H27-B-1 深度52.72~52.81m 最新活動面の走向・傾斜 (No.39) を再観察結果に基づき変更

H27-B-1 深度52.72~52.81m 最新活動面の走向・傾斜 (No.39) を変更、それに伴い条線方向 (No.40) を変更

ボアホールカメラ展開画像との対比結果 (H27-B-1 深度52.72~52.81m)

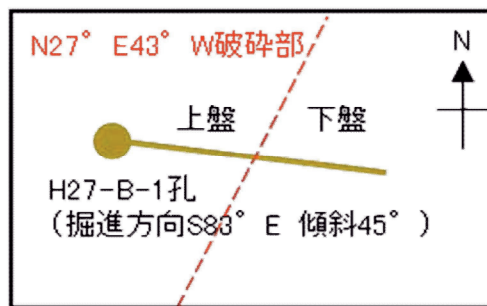
- 従前提示していたデータでは、性状一覧表にN15E82Eと記載していたが、BHTV展開画像からの走向・傾斜を読み誤っていたことから以下のとおり走向・傾斜をN15E82E からN27E43Wに変更した。

- H27-B-1孔 深度52.72~52.81mの破碎部の最新活動面の走向・傾斜はN27° E43° Wである。

図1 H27-B-1孔位置平面図(模式図)

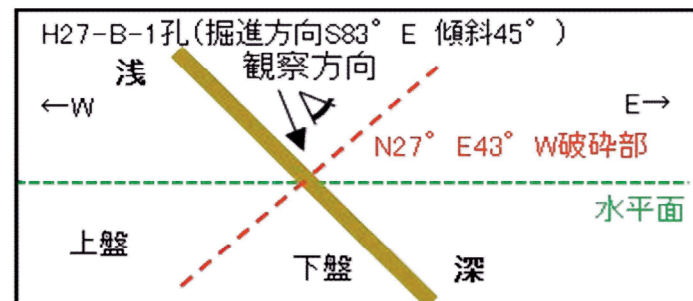
・ボーリングは掘進方向S83° E, 傾斜45° で掘削している。
 ・破碎部の走向・傾斜はN27° E43° Wであり、ボーリングと破碎部の平面的な位置関係は左図のようになる。
 ・破碎部は西傾斜であることから、西側が上盤, 東側が下盤となる。

図2 H27-B-1孔を通る断面図(模式図)

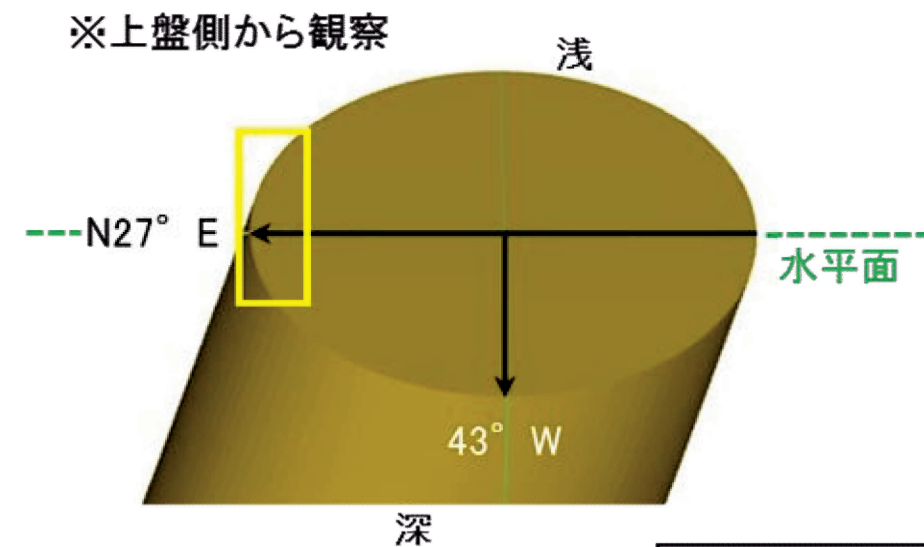
・ボーリング(掘進方向S83° E, 傾斜45°)と破碎部(走向・傾斜N27° E43° W)をボーリング孔沿いの断面図で示すと左図のようになる。
 ・ボーリング孔の浅い側が上盤, 深い側が下盤となる。

図3 最新活動面と走向・傾斜の関係図

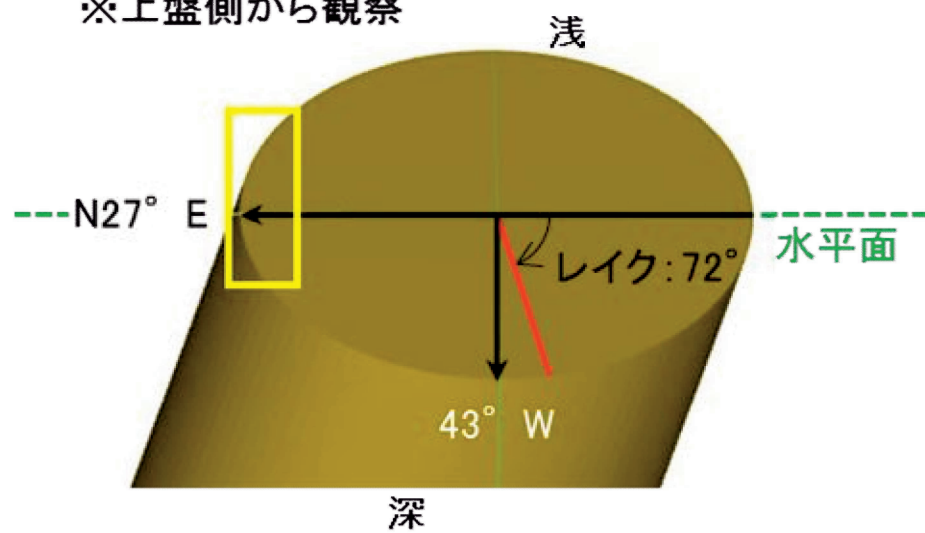
- H27-B-1孔 深度52.81mの断層面の走向・傾斜はN27°E43°Wであり、条線観察は上盤側から実施している。

※図2で示した観察方向から、最新活動面に正対して描いた3次元的な図

図4 最新活動面と走向・傾斜、条線の関係図

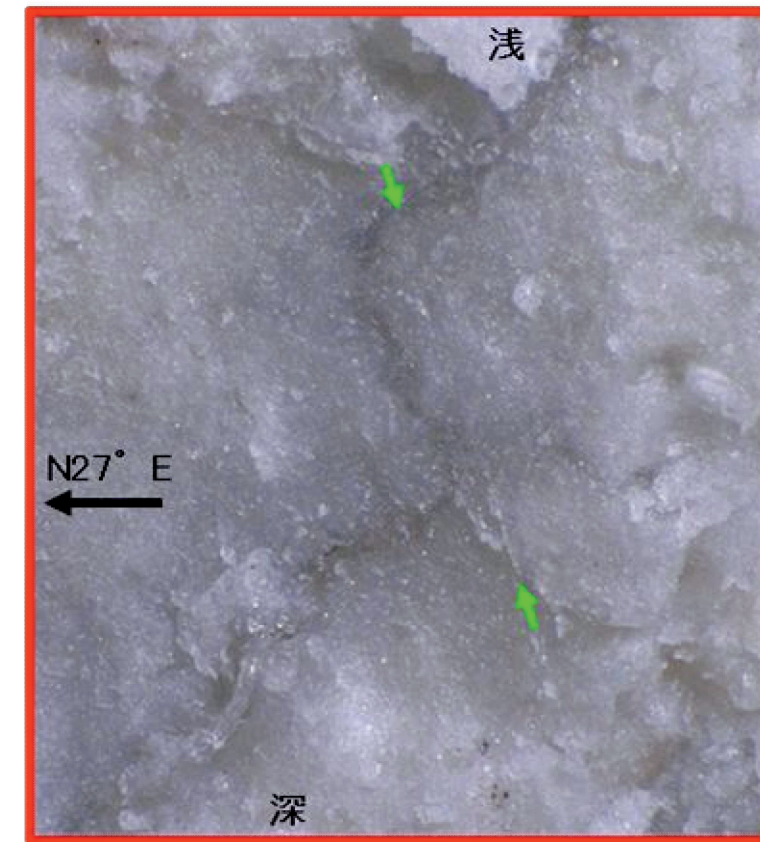
- H27-B-1孔 深度52.81mの断層面の走向・傾斜はN27°E43°Wであり、72Rの条線が認められる。

・前頁の図3に、計測した条線値を走向・傾斜等を用いて補正したレイクを赤線で表示している。
